Betreft: Lift KITO – Zeedijk 323, 8434 Westende

Ik heb deze lift op 12 mei nagezien.

Directe aanleiding zijn de opmerkingen van keuringsfirma BTI en de offertes van de onderhoudsfirma Cosmolift voor relatief hoge bedragen.

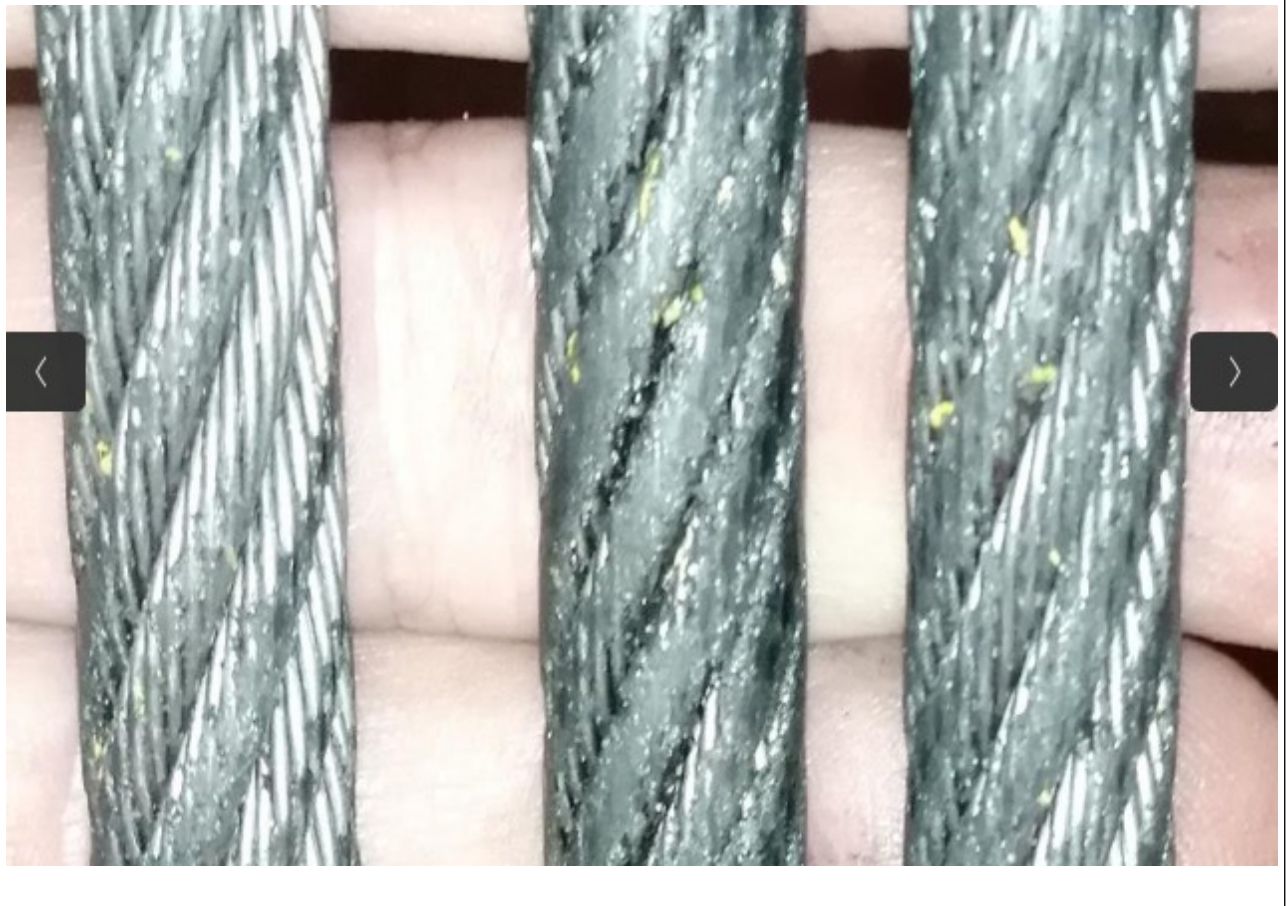
Ik heb steekproefsgewijs deze kabels over de volledige lengte nagezien.

Ik heb nergens ook maar één gebroken staaldraadje gezien. Meer nog, er is geen vlakke slijtage aan de staaldraadjes, op de plaats waar ze tegen de tractieschijf wrijven.

Wel zijn de kabels nogal vettig. Dit komt omdat er binnenin de staalkabel een kunststof of vlaskern zit die vol met vet zit. Dit vet dient om de kabel inwendig te smeren, zodat de staaldraadjes zich kunnen "zetten" als de kabel geplooid wordt. Dit dient om metaalmoeheid te vermijden.

Sommige van die vetstukjes lijken een beetje op gebroken draadjes, maar als je het afveegt, dan is de staaldraad intact.

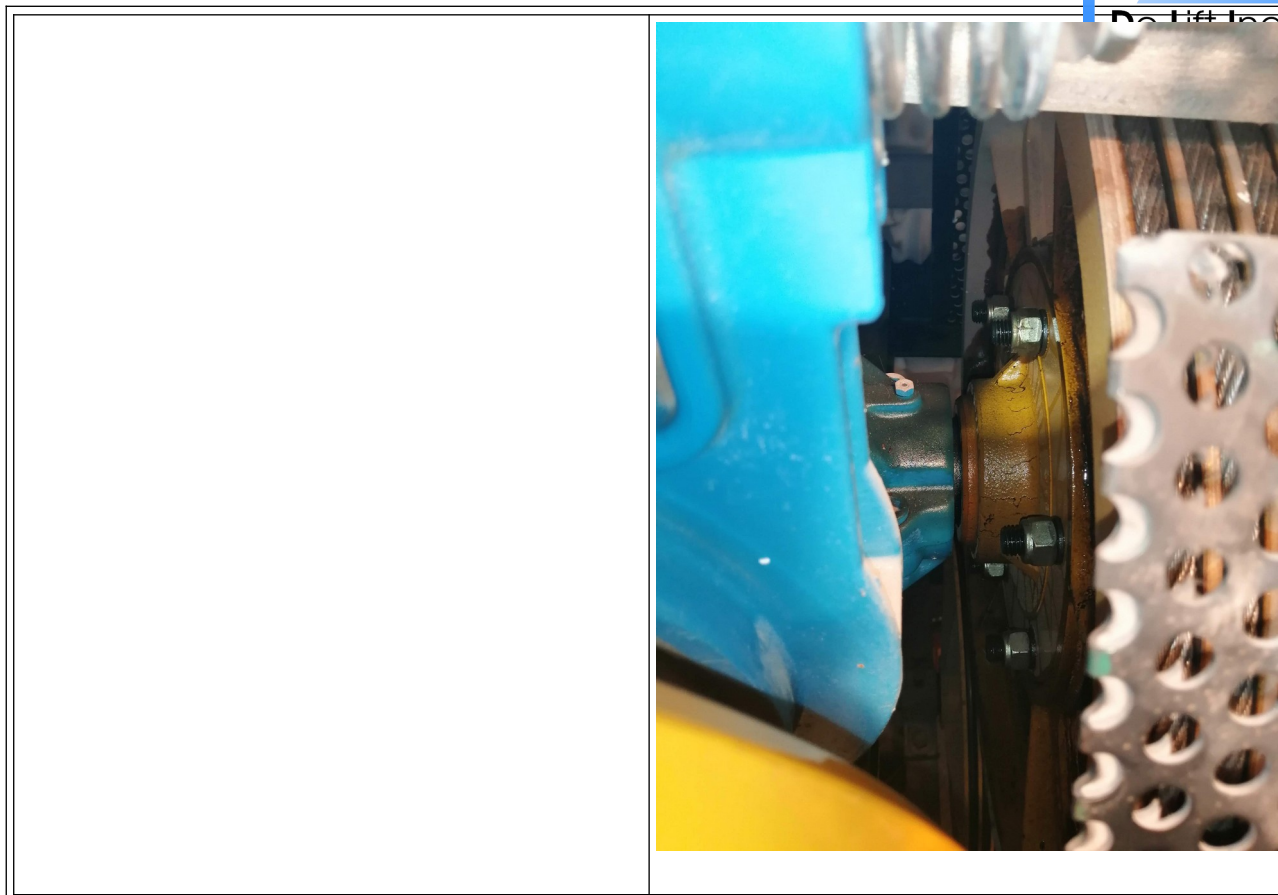
Dat steunlager maakt inderdaad een krakend geluid. Dit kan nog wel enkele maanden (of jaren) blijven draaien, maar als het lager zou breken, dan komen er buitensporige krachten op het inwendige van de motor terecht die daar veel grotere schade zullen veroorzaken. (Reken zeker 15.000 € voor een nieuwe motor).

Er ligt ijzervijlsel dat uit het lager gevallen is.

Dit is een probleem dat we steeds vaker tegenkomen met recente liftmachines, omdat men tegenwoordig smeert met vet wat (alleen in theorie) levenslang meegaat. Zogezegd is dit onderhoudsvrij: Er zit geen vetnippel op dit steunblok, waardoor bijsmieren niet mogelijk is.

In de praktijk blijkt dat vet uit te drogen, waardoor de smering niet meer werkt.

Dat lager vervangen is geen enorm werk, maar de kooi en het tegengewicht moeten wel opgetakeld worden. Na demontage moet er nagekeken worden welk typenummer lager het heeft, en moet het nieuwe er in geperst worden.
